柏崎刈羽原子力発電所 7号機 燃料装荷後の系統機能試験の結果について

平成20年12月19日

東京電力

各制御棒の挿入時間

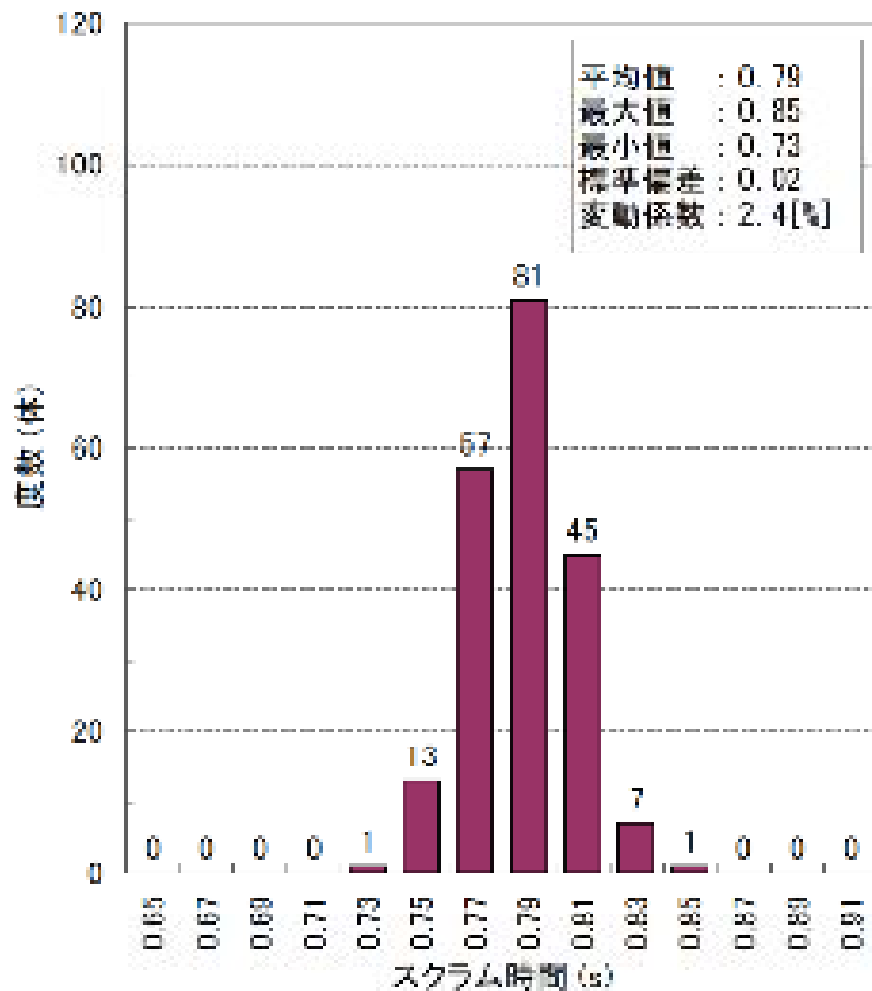
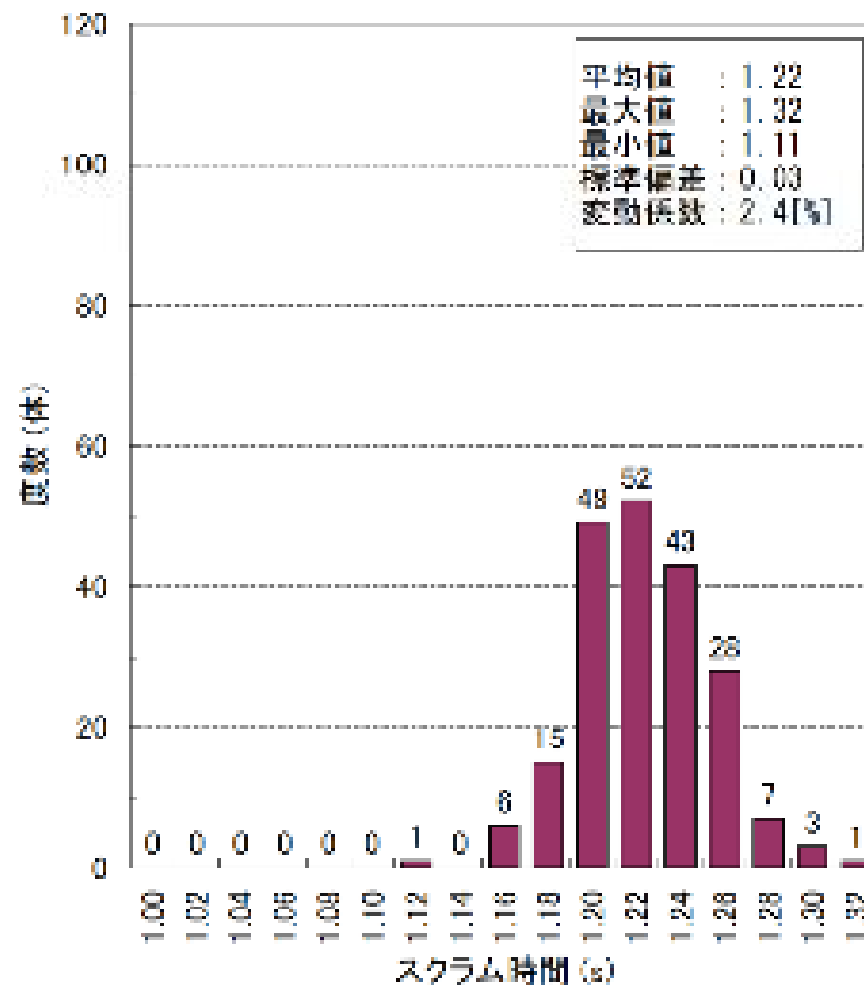
<コメント> 制御棒駆動系機能検査について，挿入時間の分布に問題はなかったのか。ばらつきは判定基準としていないのか？
 （第16回サブWG，平成20年12月3日）

挿入時間の測定結果

平均値	最小値	最大値	標準偏差	変動係数
60%挿入	0.79 秒	0.73 秒	0.85 秒	0.02 秒	2.4 %
100%挿入	1.22 秒	1.11 秒	1.32 秒	0.03 秒	2.4 %

205本の平均値の小数第三位を切り上げ、スクラムタイミングレコーダの精度補正（0.03秒）及び最低HCUアキュムレータ圧力との差を考慮した補正（60%挿入時間については0.22秒、100%挿入時間については0.38秒）を加算した値
